Název veřejné zakázky	Dům pro krizové bydlení ul. Benešovská
Druh zakázky	stavební práce
Datum zahájení řízení	15.01.2025

VYSVĚTLENÍ ZADÁVACÍ DOKUMENTACE¹ č. 4 ze dne 03.02.2025

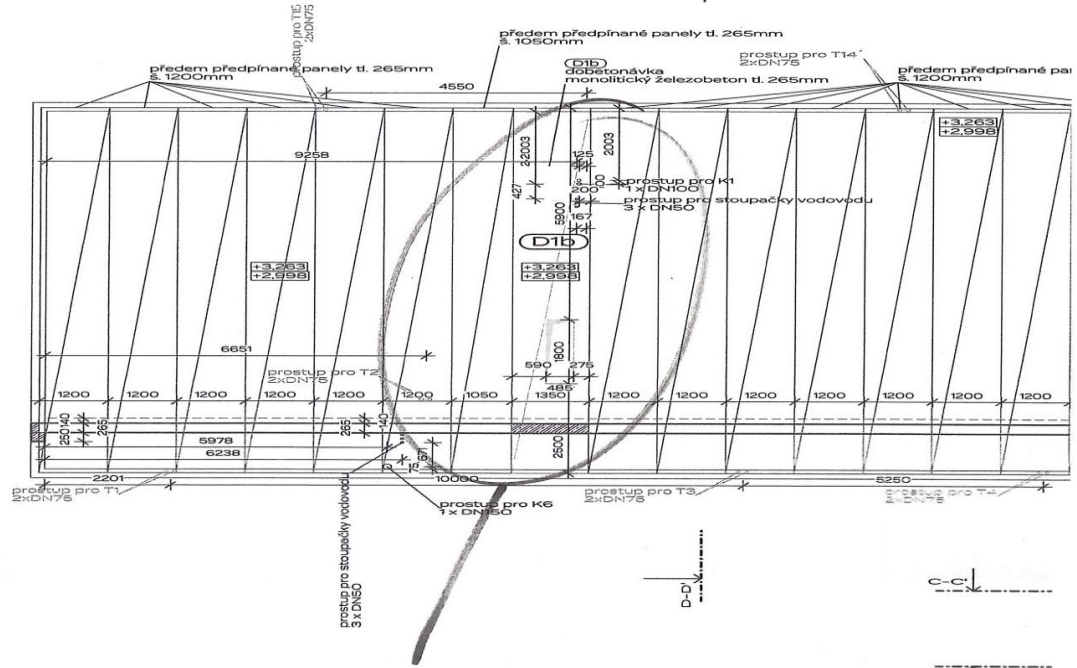
1) Ve výpisu výplní otvorů jsou uvedeny dveře s požární odolností.

Ve výkazu výměr je například uvedeno:

Označení	Grafické schéma	Rozměry [mm], počty a atributy			
D.07 / -		Rozměr křídla: 1300 x 2100 Rozměr otvoru: 1360 x 2130 Hloubka zárubně: 115 Požární odolnost: EI60 DP1 SC U-hodnota: 0 Nepřizvučnost: Bezpeč. křídla: Bezbarérové: Nouzový východ / Panikové kování: ANO	Typ zárubně: univerzální, typová, laticová Materiál zárubně: ocel Povrch zárubně: RAL 9010 Materiál křídla: voštiná, povrch lakovaná HDF deska Povrch křídla (Int.): RAL 9010 Povrch křídla (Ext.): RAL 9010 Kování (Int.): panikové kování Kování (Ext.): panikové kování Závěsy: viditelné	Kusy: 1 Směr otevírání: - Umístění: Vnitřní Typ skla: Plně dveře bez prosklení Zámek: dőzický Výrobce / Model: není určen / Poznámka: Specifikace:

EI60 DP1 jsou ocelové dveře - přitom u materiálu křídla je požadavek na voštinu s lakovanou deskou HDF - toto se nám tedy tluče mezi sebou a je třeba určit materiál dveří . Prosíme o určení přesného materiálu dveří, aby byla splněna požární odolnost EI30 DP3 SC a EI60 DP1 SC.

Protipožární dveře s odolností EI60 DP1 nemusí být nutně ocelové, mohou být i z jiného materiálu. Totéž platí pro protipožární dveře EI 30 DP3 SC a EI 60 DP1 SC.

Nejdůležitějším parametrem u požárních dveří je jejich certifikace a splnění požadovaných protipožárních norem, tedy odolnost v minutách, kouřotěsnost pod.

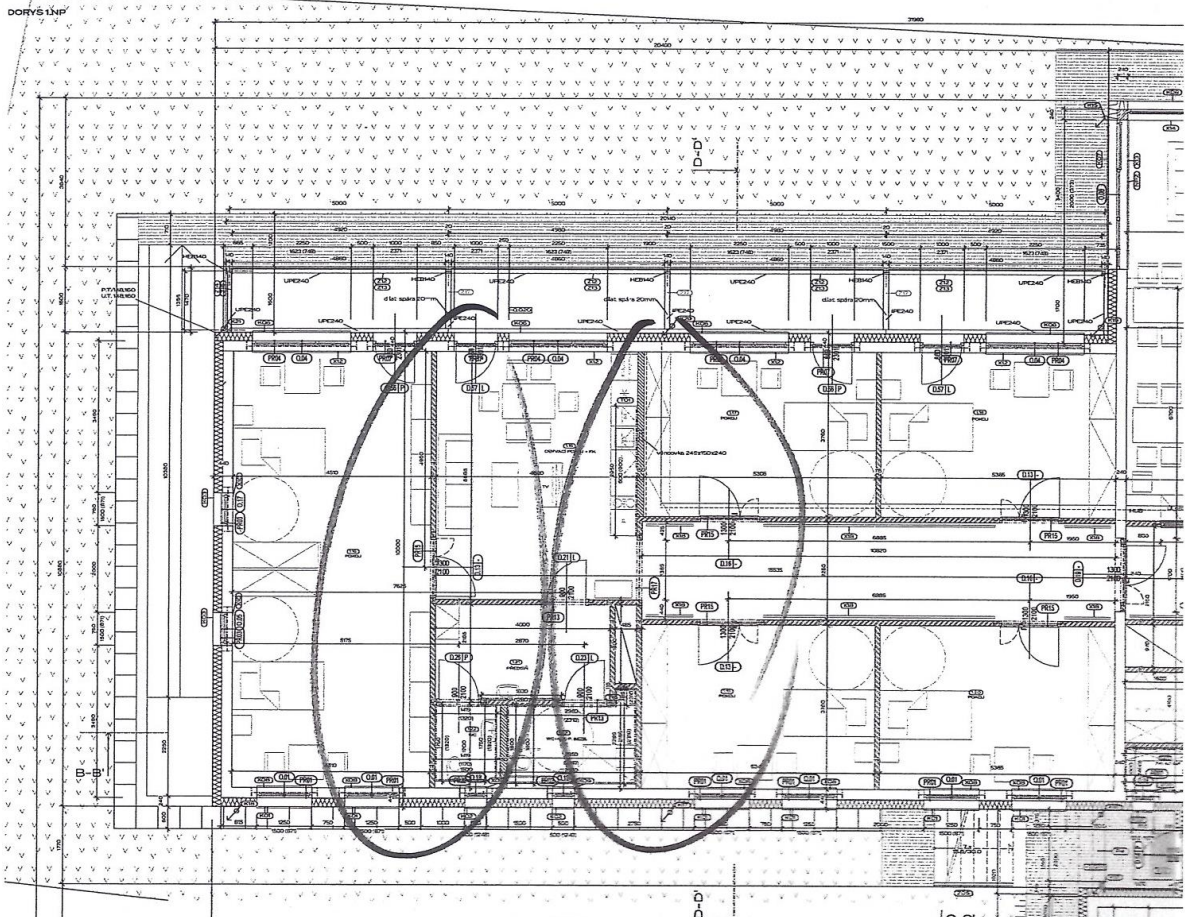
V návaznosti na Vaši reakci na vznesený dotaz č. 2 a 3 ze dne 24.1. 2025 v příloze zasíláme:

- zakreslení těžkých příček v patře, které zatěžují panel lineárně, ne plošně (příčemž panel SPIROLL nemá příčnou výztuž, pouze vodorovnou),
- zajímal bych nás uvažovaný průhyb desky dobetonávky v uvedené tloušťce a jak se bude chovat vedle sebe panel SPIROLL s provedenou dobetonávkou.

*řádně nadměrná síla bet. deska
 $l \approx 10m$ tl. 265mm - proč?
 - přida št! výnos
 Součástí panel - vzhledy?!*

- *Všeobecně k předepjatým panelům: pro panely je horší variantou příčka rovnoběžná s panelem nežli příčná. Dobetonávka není touto příčkou zatížena, zatížení se přenáší přes desku do zdi v 1.PP. A podle toho je také dobetonávka nadimenzovaná. Co se týká dobetonávky, postup je obecně takový, že se dobetonávka provádí po položení panelů do bednění, které sleduje průběh spodní hrany panelu.*
- *V panelech je dostatečná rezerva, včetně užitého zatížení bet. mazaninou a vapis příčkami.*

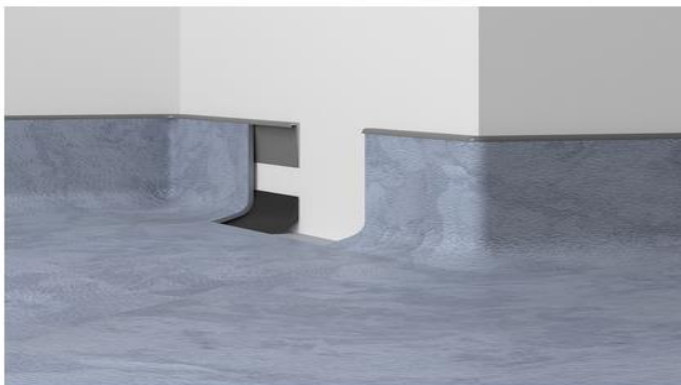
1) Jaká lišta bude u podlah 01?

1) referenční výrobek Cubu flex 80 - <https://www.doellken-profiles.com/cz/vyroby/listy-s-jadrem/cubu-flex-life>,

Zadavatel upozorňuje, že v případě, pokud je v projektové dokumentaci uveden název výrobku, jedná se o uvedení ilustrativní, pro definování technických vlastností materiálů. Lze použít jiný materiál, s minimálně stejnými materiálovými a kvalitativními vlastnostmi.

Sváry podlahy

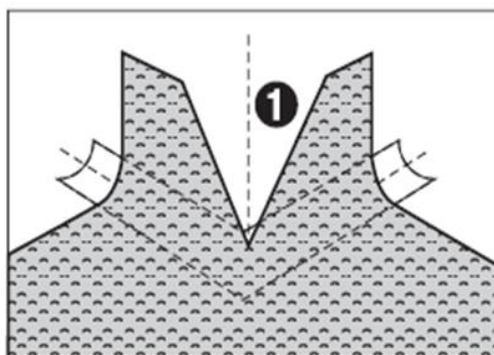
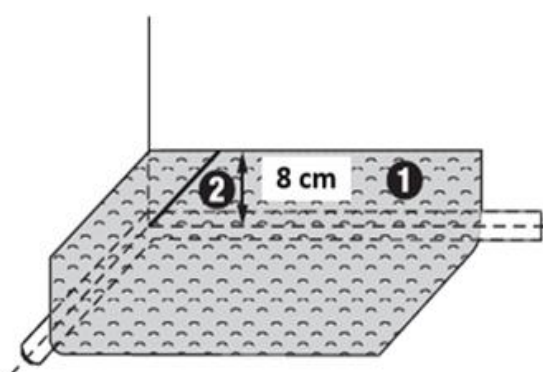
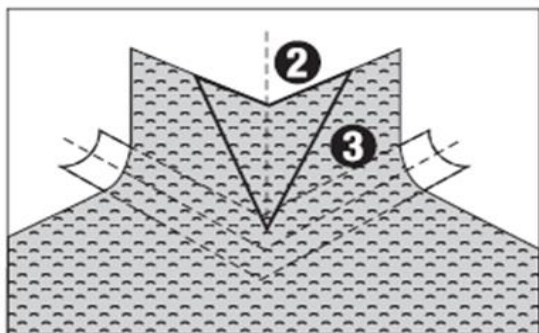
2) Jaké budou PVC sokly podlah 02?

Sokl podlahy je řešen formou fabionu, tj. vytažením na stěnu do výšky 8cm s použitím náběhového klínku (20mm) a ukončením na horní hraně pomocí systémové ukončovací lišty.

Podlaha je kladena bez bordur, sváry u koutů a rohů jsou taženy diagonálně mimo hrany. (viz. obr.)

U dveří resp. zárubní je náběhový klínek seříznutý do šipky, aby byla krytina v místě zárubně nalepena bez rádiusu a zamezilo se vzniku dutiny.
